『Neo-CALIBER 30 / 50 / E6シリーズテールプーリーケース一部廃番のご案内』

Neo-CALIBER 30・50・E6シリーズ向け テールプーリーケース（L/R）につきまして、これまで販売していた3種類のうち末尾記号BとDが在庫限りとなりました。

CA3057D テールプーリーケース(R) 『改造前』

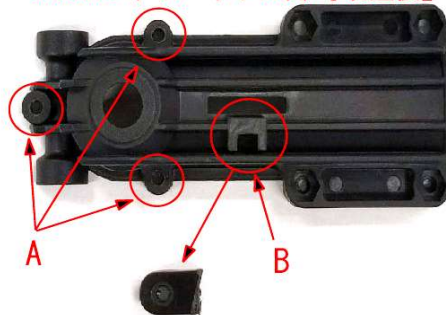
2. 両引リンケージ仕様にて飛行しているお客様へ、CA3056Dの代替利用としてCA3057Dを下記の様に加工して頂く事で使用可能となります。

A Φ2.7ヘドリル等で拡大する。

B テールピッチレバーステアをカットする。

C 3×6×0.5mmワッシャー5枚を各4箇所へ挟み固定します。
